Nr uzgodnienia: 2604080037/TDPSIKU/PW/01, dnia 15.04.2026r.

Jednostka projektowa:		mgr inż. Jacek Gawron 43-392 Miedzyrzecze Górne 496/2 kom.0788 796 179		e-mail: milaprojekt@milaprojekt.pl www.milaprojekt.pl	
Inwestor: Miejski Zarząd Dróg w Cieszynie ul. Liburnia 4 43-400 Cieszyn			Zamierzenie budowlane: Przebudowa ul. Sarkandra w Cieszynie na odcinku około 70mb od ul. Stawowej "Modernizacja dróg gminnych)		
Funkcja:	Tytuł, imię i nazwisko	Nr uprawnień		Data:	03.04.2026
Projektant:	mgr inż. Jacek Gawron	upr. SLK/3353/POOD/10 specjalność DROGOWA		Branża:	drogowa
				Rodz. oprac.:	konceptja
				Skala:	1:500
Adres:	Nazwa rysunku: PLAN SYTUACYJNY			Nr rys.	1
ul. Sarkandra Cieszyn

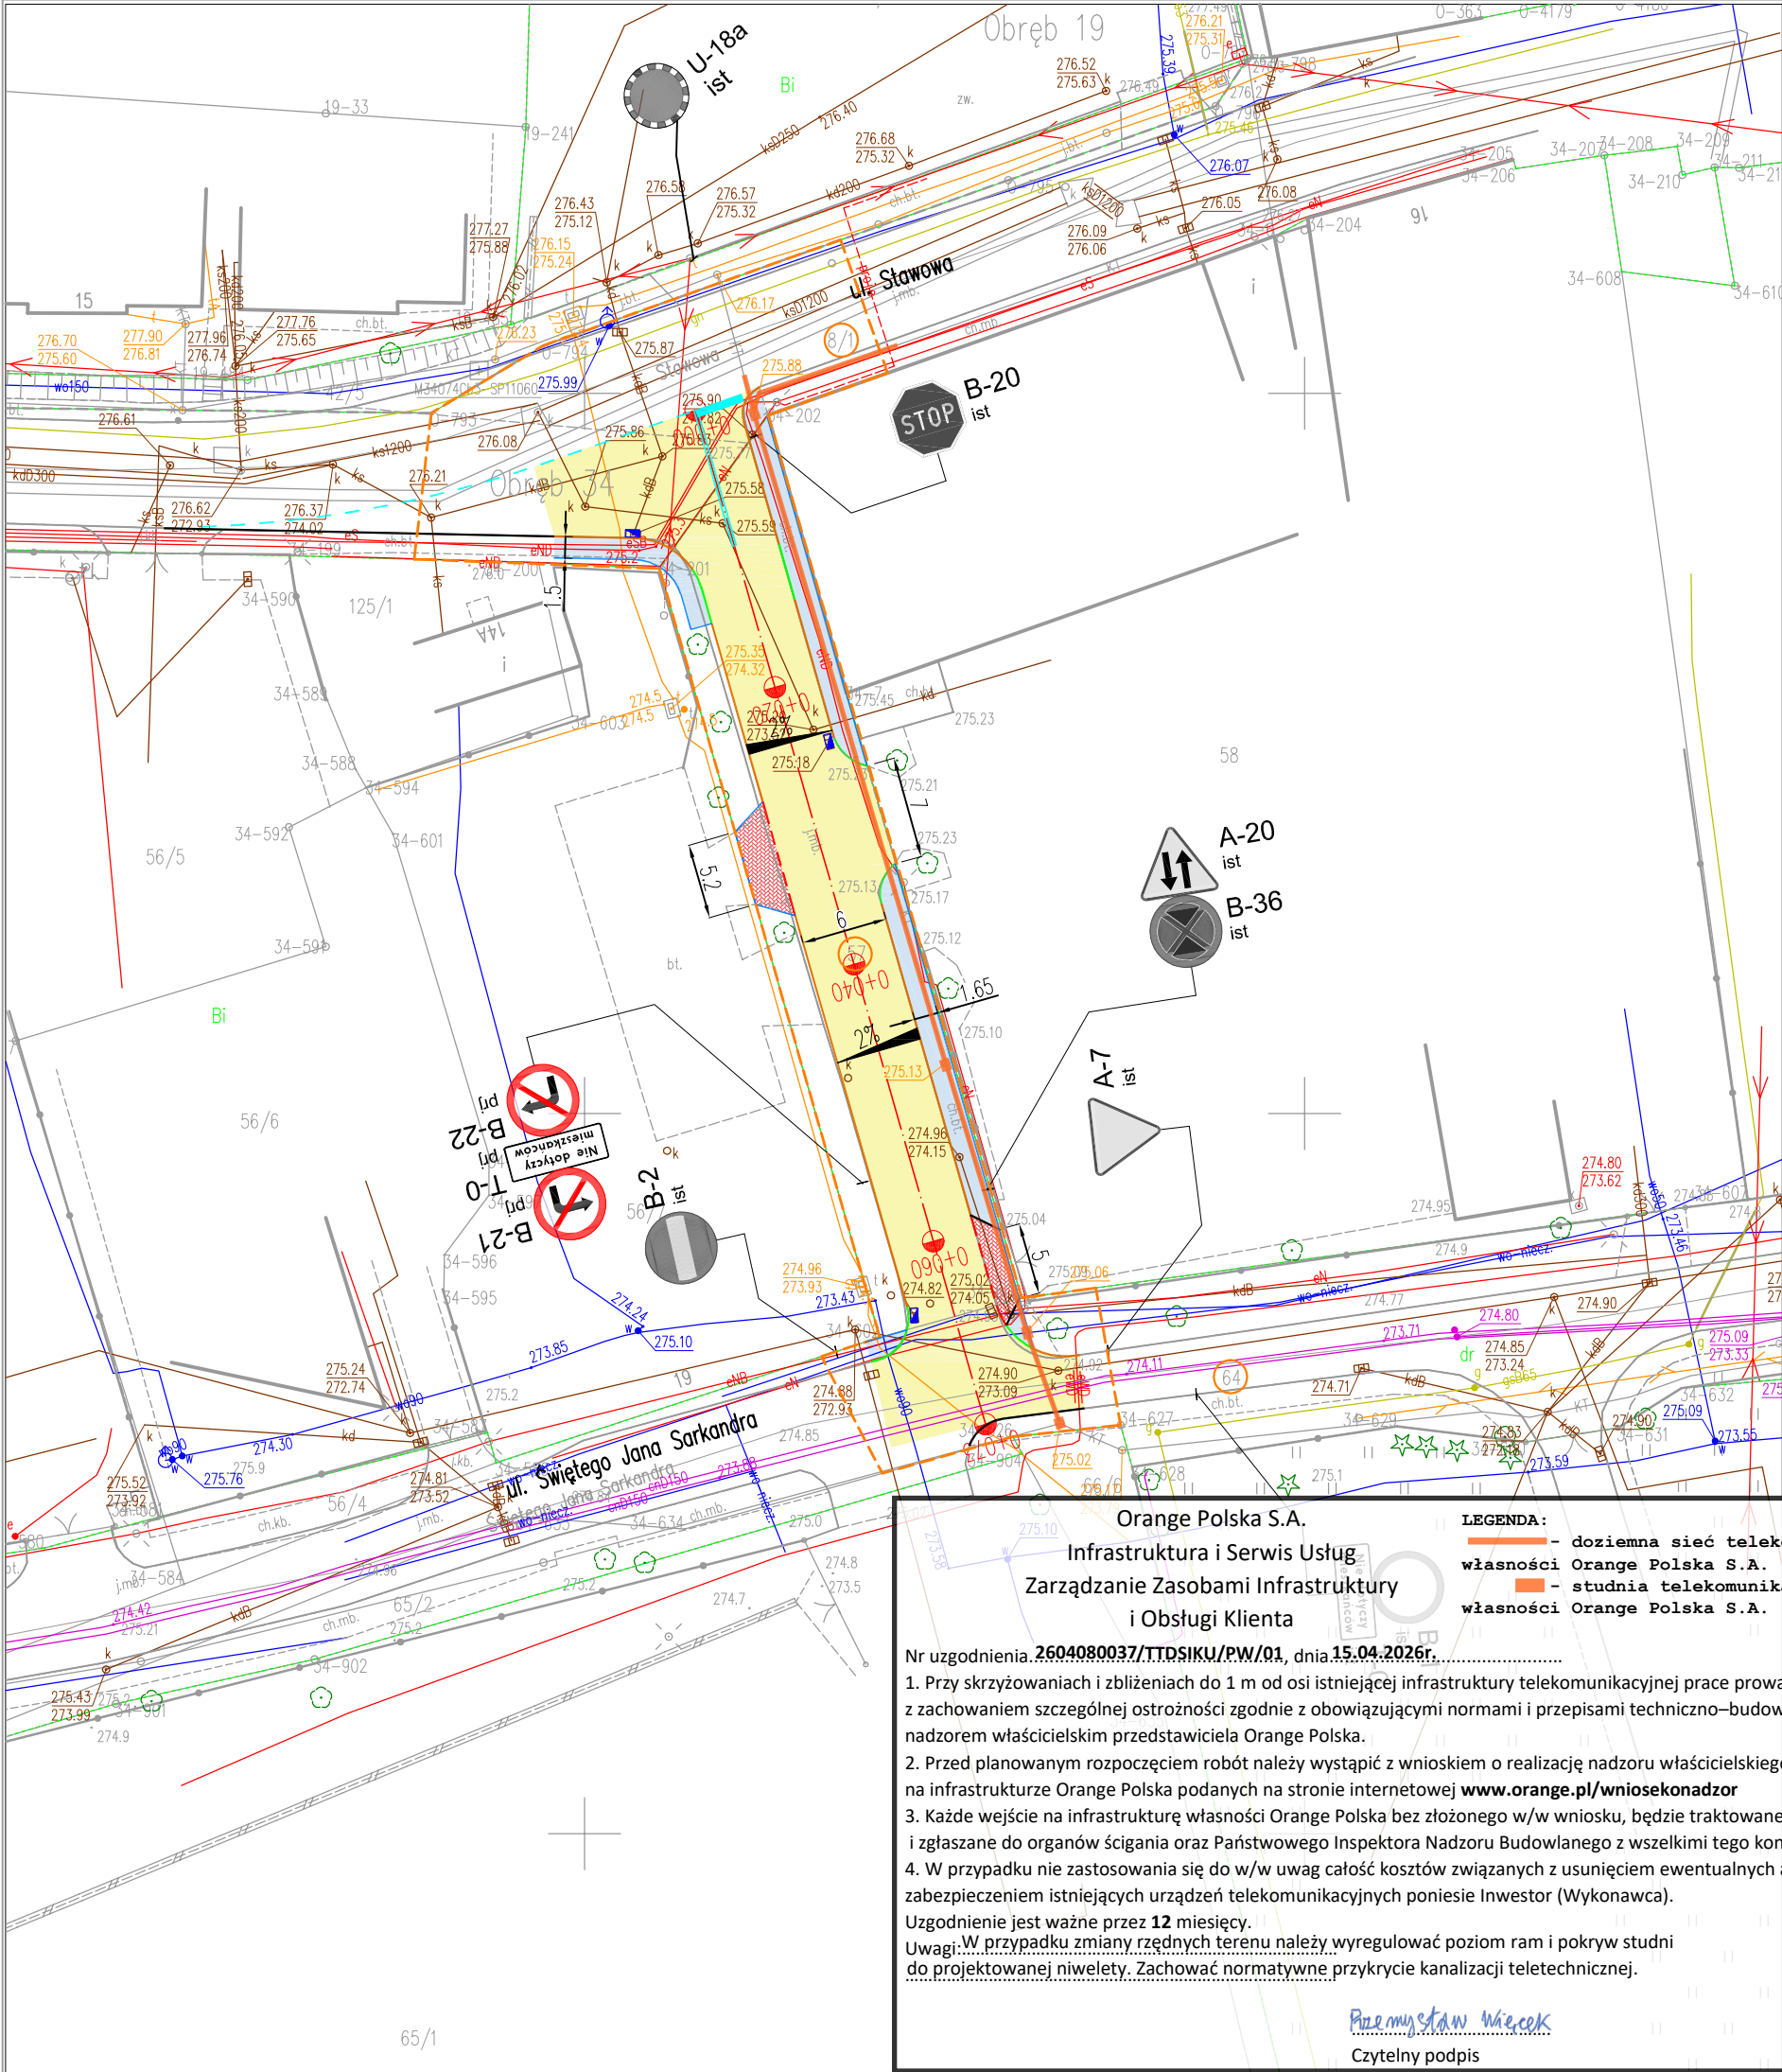
1. Przy skrzyżowaniach i zbliżeniach do 1 m od osi istniejącej infrastruktury telekomunikacyjnej prace prowadzić ręcznie z zachowaniem szczególnej ostrożności zgodnie z obowiązującymi normami i przepisami techniczno-budowlanymi pod nadzorem właścicielskim przedstawiciela Orange Polska.

Uwagi: W przypadku zmiany rzeźnych terenu należy wyregulować poziom ram i pokryw studni do projektowanej niwelety. Zachować normatywne przykrycie kanalizacji teletechnicznej.
